## Parecer da Comissão de Avaliação

### Pedreira "Pegões Velhos"

### Processo de Avaliação de Impacte Ambiental nº 1563/2022

#### Comissão de Avaliação

Figura 1: configuração final da lavra (sem escala, retirado de RNT, de outubro 2022)

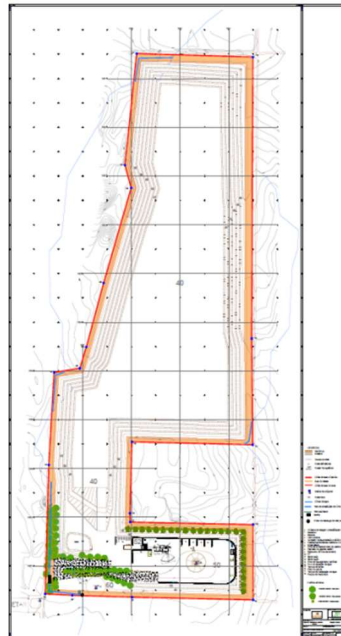
Relativamente ao **Plano Ambiental de Recuperação Paisagística** considera-se que o plano proposto assenta numa modelação mínima, e pretende-se que, na situação final, sejam deixados degraus com inclinação não superior a 25º, e uma pequena aplicação na base da cava. Para tal, serão necessários cerca de 43.531 m<sup>3</sup>, que correspondem aos estéreis produzidos. Considera-se esse valor pouco significativo face ao volume total de escavação, que se cifra em 5 441 340 m<sup>3</sup>.

2. Reformulação do Plano de Pedreira / PARP, que deverá consistir e contemplar o seguinte:
  - 2.1. Verificando-se que a modelação proposta assenta numa quantidade inferior a 1% das reservas, deveria ser equacionada a hipótese de os degraus durante a exploração não ultrapassarem a inclinação máxima de 25°, uma vez que a perda de reservas não é significativa, introduzindo assim uma melhoria na estabilidade dos taludes finais. Os estêreis resultantes da exploração poderiam, assim, melhorar as condições de modelação do fundo da cava;

Figura 3 – Configuração final do projeto. Sistema de drenagem perimetral de água, com os seus pontos de descarga, a preto, (Fonte – Desenho 1 do Anexo II das Alegações).

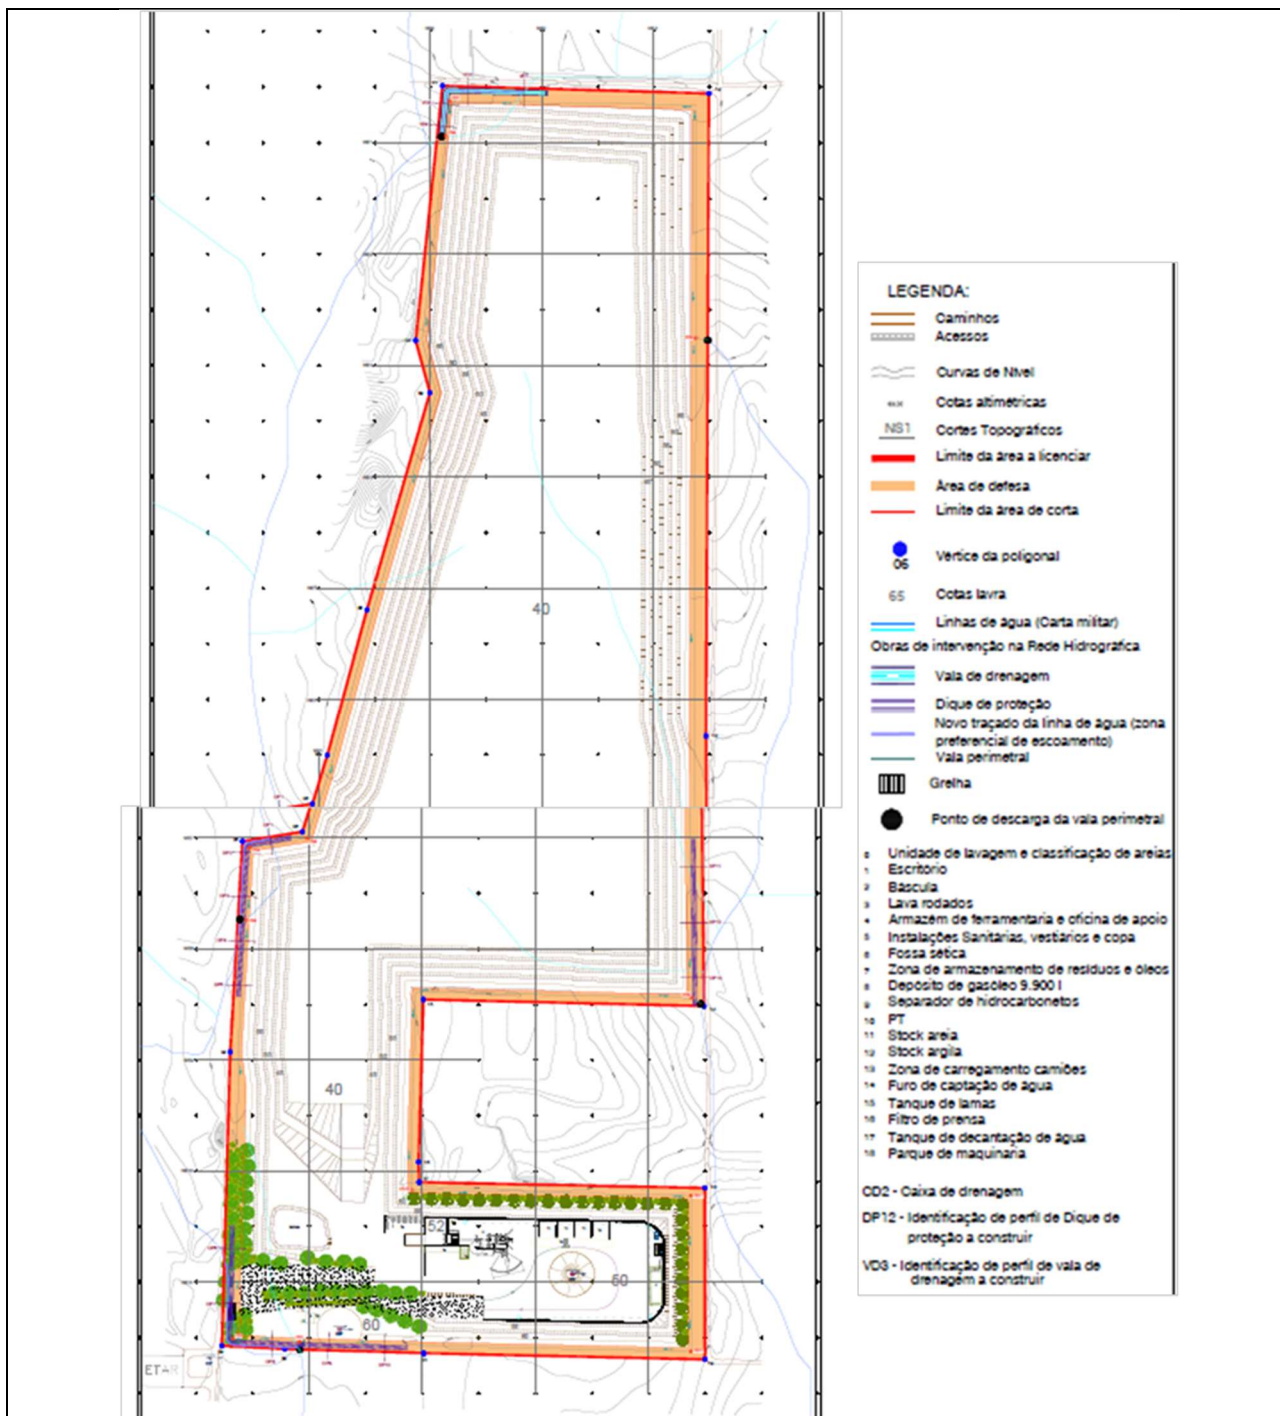
- Incremento de caudal de ponta de cheia da ribeira de Pegos Claros: considerando que a área de exploração da pedreira e das respetivas infraestruturas de apoio ocupam uma área residual em relação à área da massa de água superficial da *“Vala de Asseiceira”*, que as formações geológicas locais são permeáveis, as subseqüentes alterações à topografia não impendem num acréscimo substancial de caudal de ponta de cheia na ribeira de Pegos Claros, sendo o correspondente impacte considerado no EIA como negligenciável, com o qual se concorda;

- Incremento de caudal de ponta de cheia nos afluentes da ribeira de Pegos Claros que atravessam pontualmente ou circundam a área da Pedreira (a poente e a nascente, respetivamente), *“que do ponto de vista das condições hidráulicas do escoamento, não há alterações significativas comparativamente à situação atual”*, segundo o EHH apresentado aquando das alegações. O impacte apresenta-se negativo, de reduzida amplitude, sendo minimizado pelas soluções de drenagem previstas implementar no projeto.

- 2.6. As alterações que venham a decorrer do referido anteriormente, deverão constar do Plano de Pedreira, dos elementos desenhados e do orçamento;
3. Previamente ao licenciamento deverão ser apresentadas evidências da implementação dos trabalhos referidos na fase 1 de implementação do PARP, sendo que as bacias de decantação deverão ser devidamente dimensionadas;
